東海第二発電所 審査資料	
資料番号	PS-2-1
提出年月日	2021年2月4日

東海第二発電所
設置許可基準規則等への適合性について
(特定重大事故等対処施設設置等に伴う
既設置許可の変更)

補足説明資料

2021年2月
日本原子力発電株式会社

1. 2 原子炉格納施設 不活性ガス系の一部移設

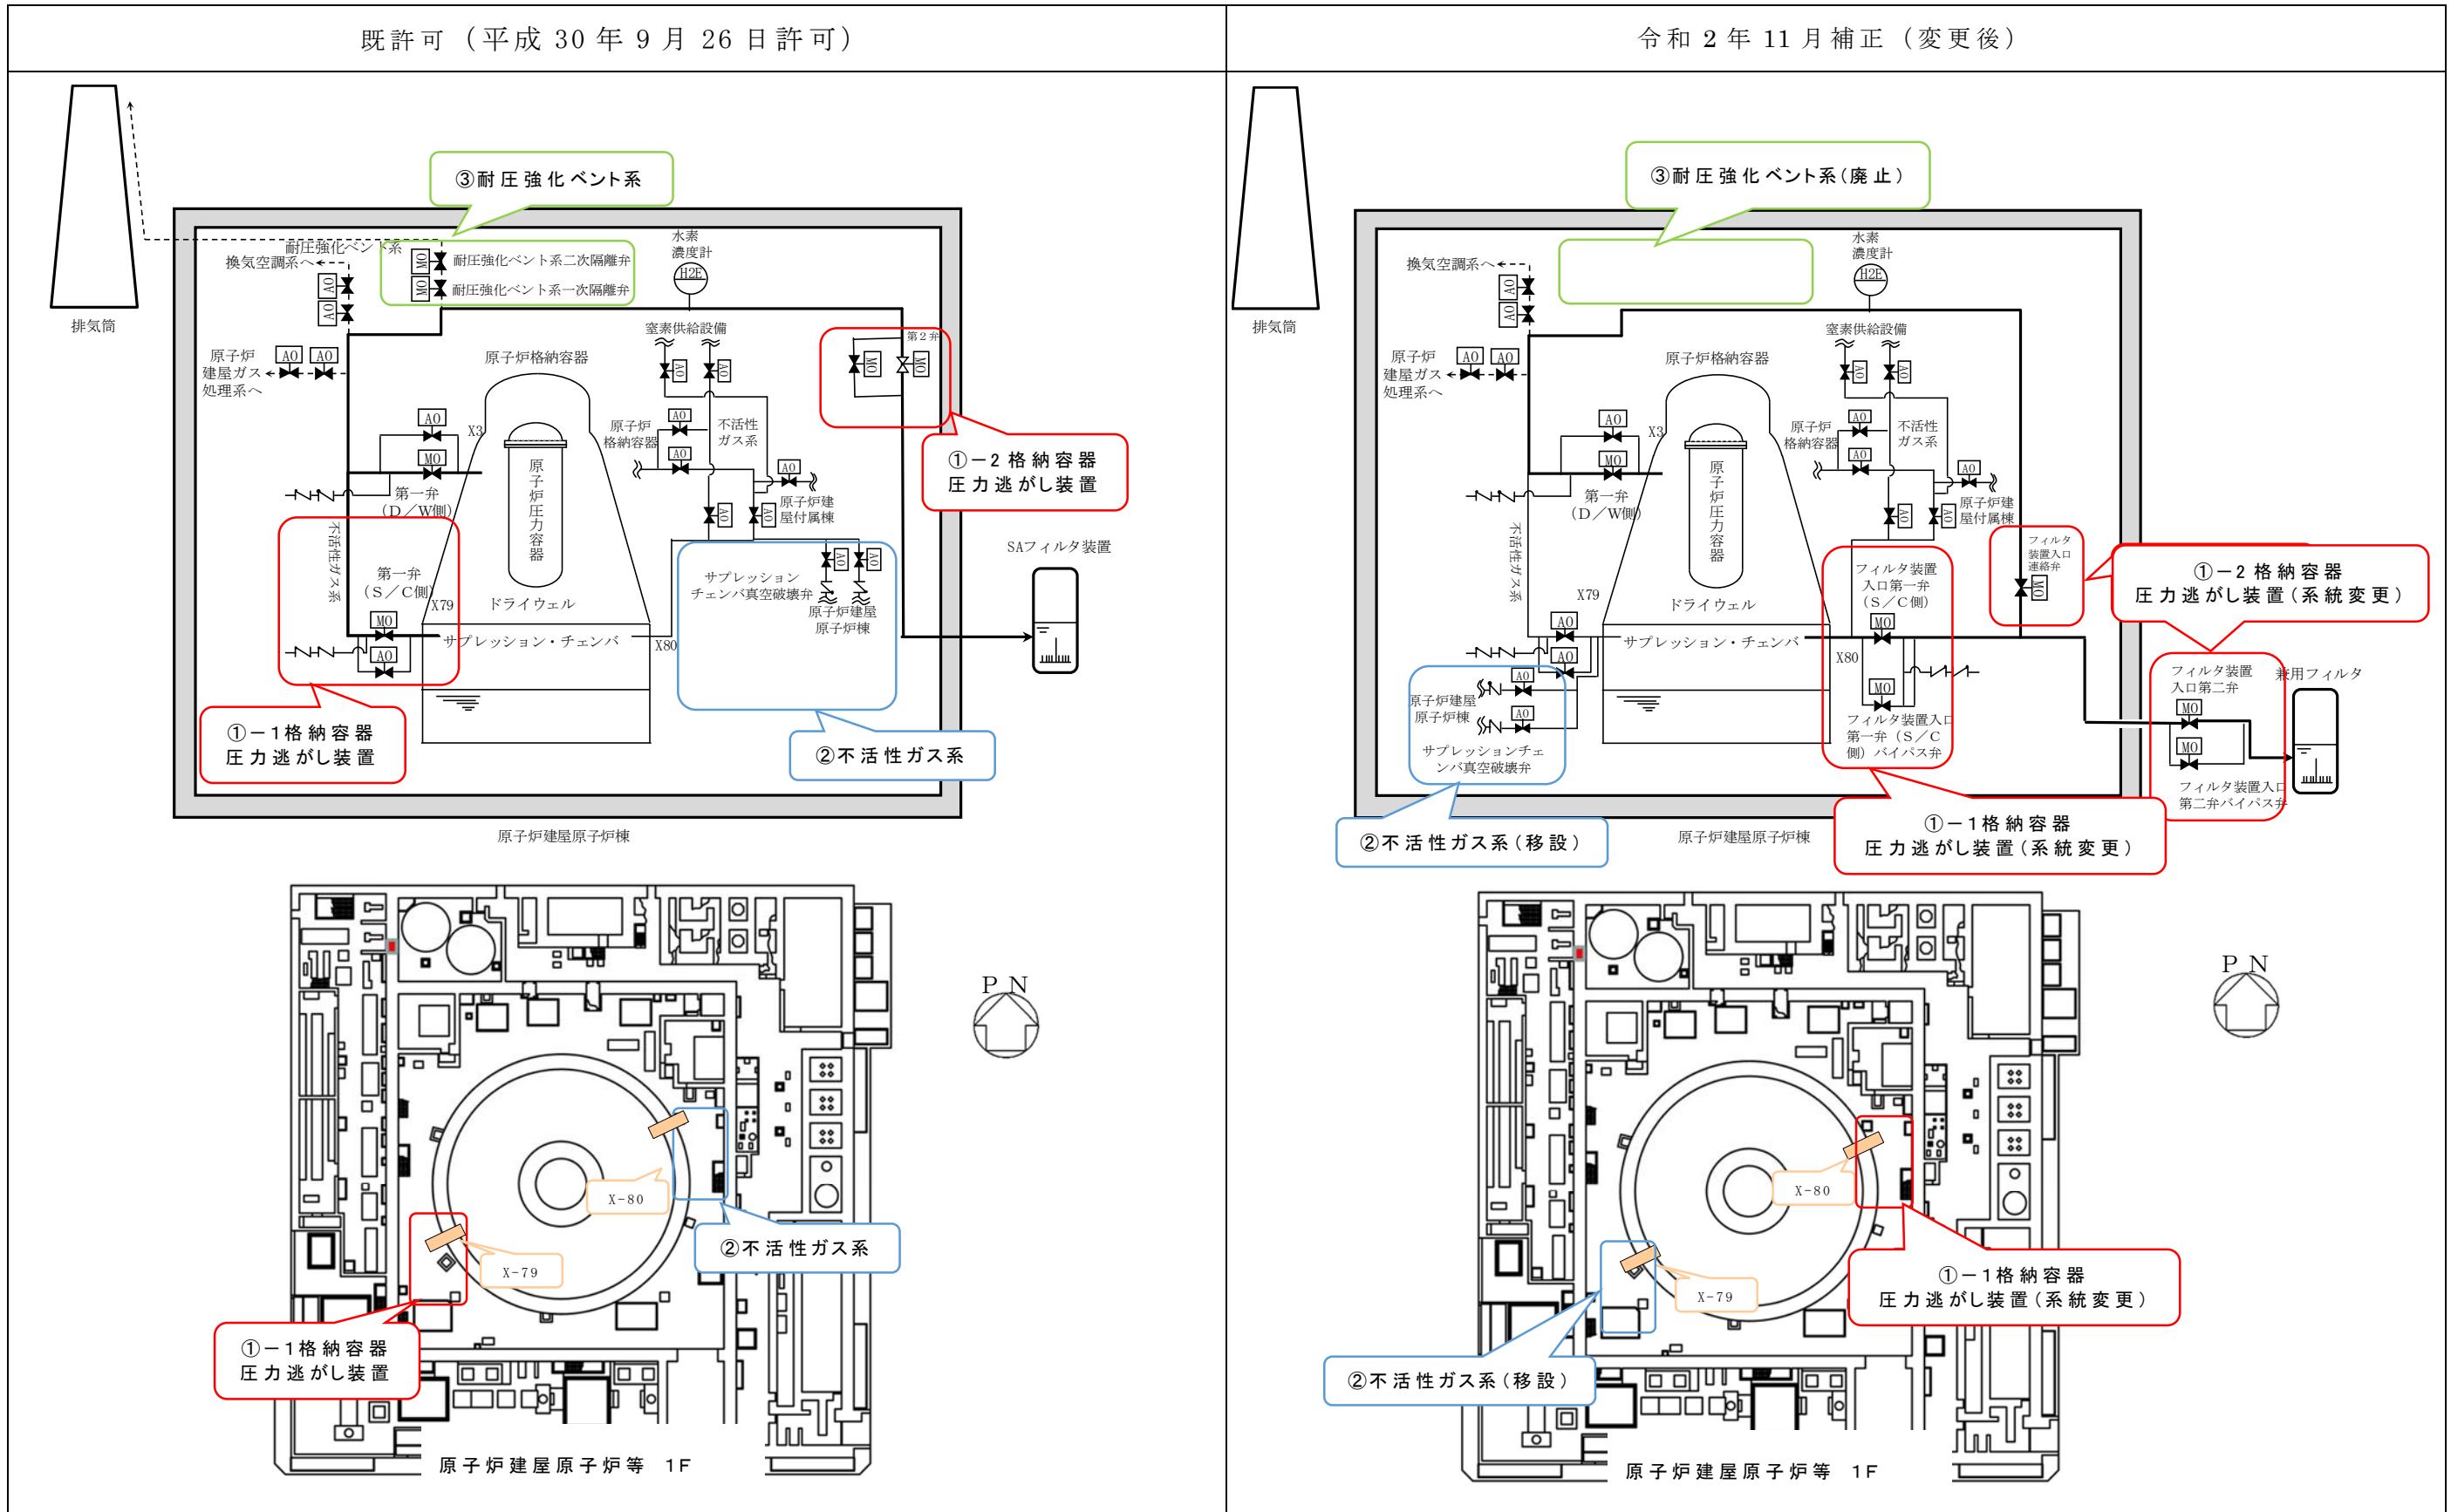
FV装置を、不活性ガス系サプレッションチェンバ真空破壊弁が接続されている原子炉格納容器貫通部に接続することとしたため、APC耐性の対応から同弁を移設する。同弁が移設となるが、DBとしての設備の基本設計方針や基本仕様に変更はない。
